改善箇所説明図

改善の内容

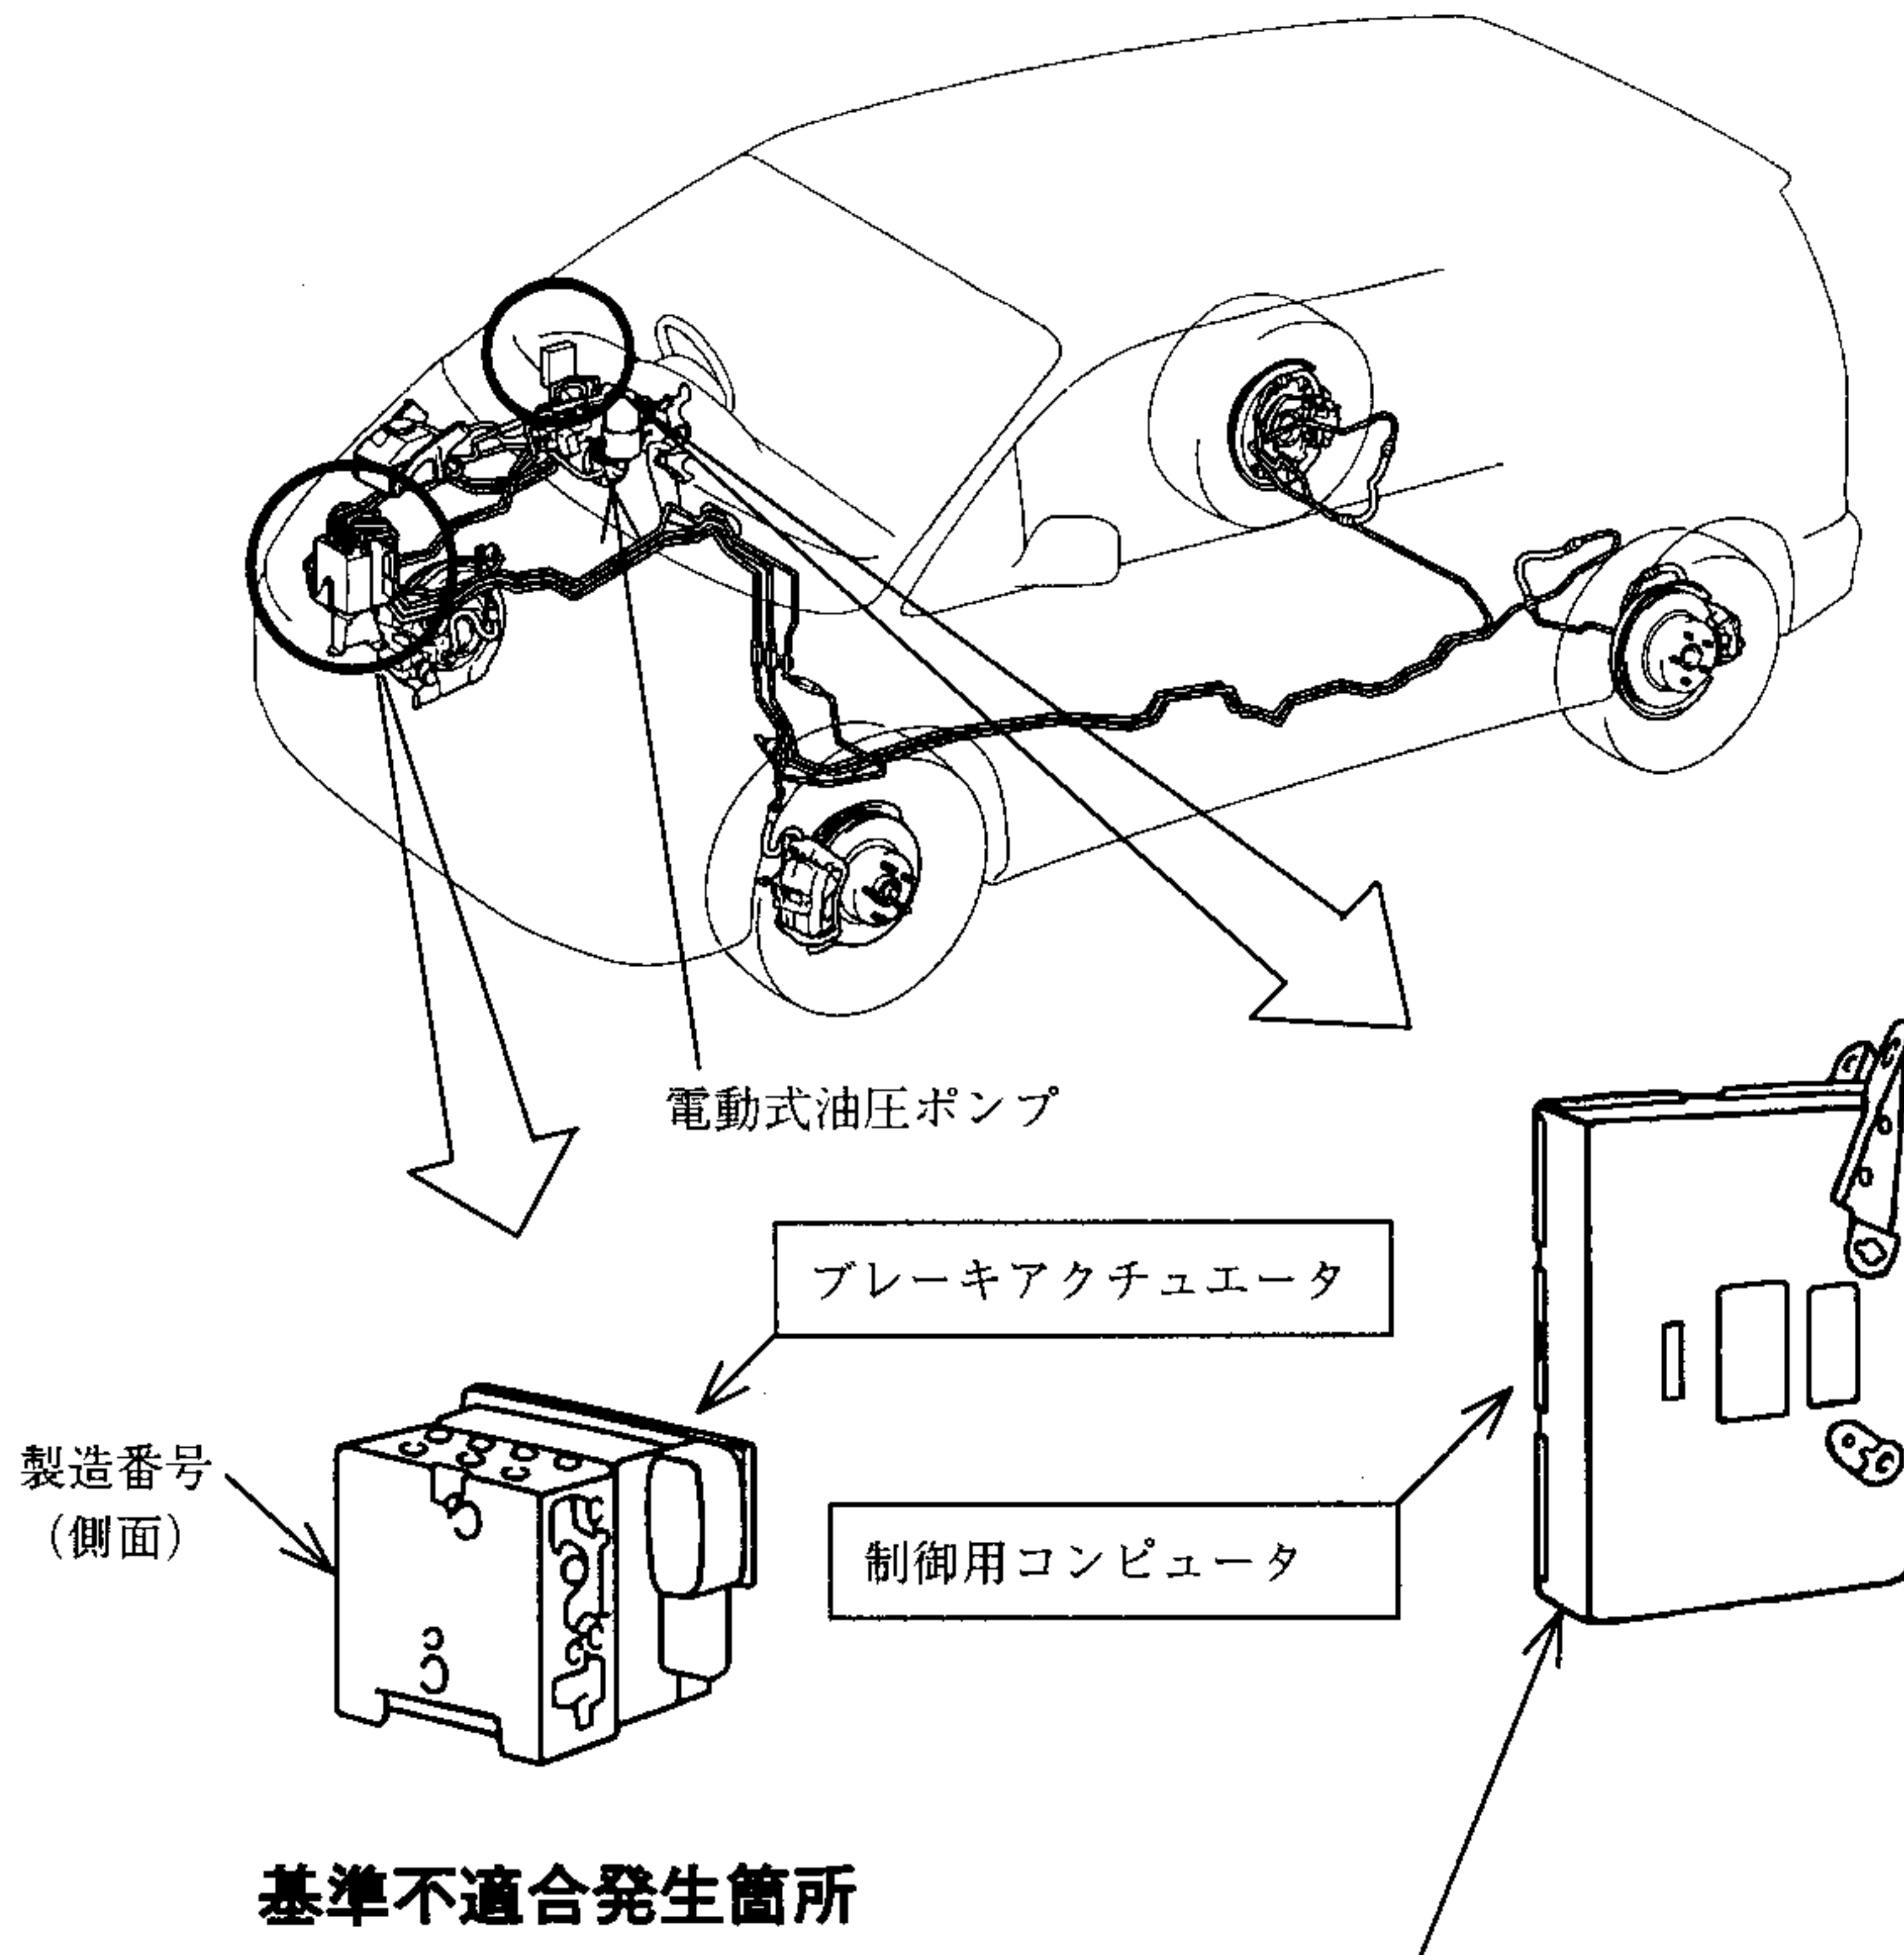
電子制御式主制動装置において、加工不良によりブレーキアクチュエータ（油圧制御装置）に異物が噛み込むことにより油圧が低下した場合、制動用油圧を発生させる電動式ポンプの制御が不適切なためフェールセーフ機能が働かず、ブレーキ警告灯が点灯し警告ブザーが鳴った約5分後に当該ポンプの保護機能が働いてポンプが停止して油圧が減少し、制動距離が長くなるおそれがある。

- ① 全車両、ブレーキアクチュエータの製造番号を確認し、不良品（KC06～KI11）は良品と交換する。
- ② 全車両、当該制御用コンピュータを対策品と交換する。

識別：改善済車両にはエンジンルーム内にあるネームプレート下側に黄色ペイントを塗布する。
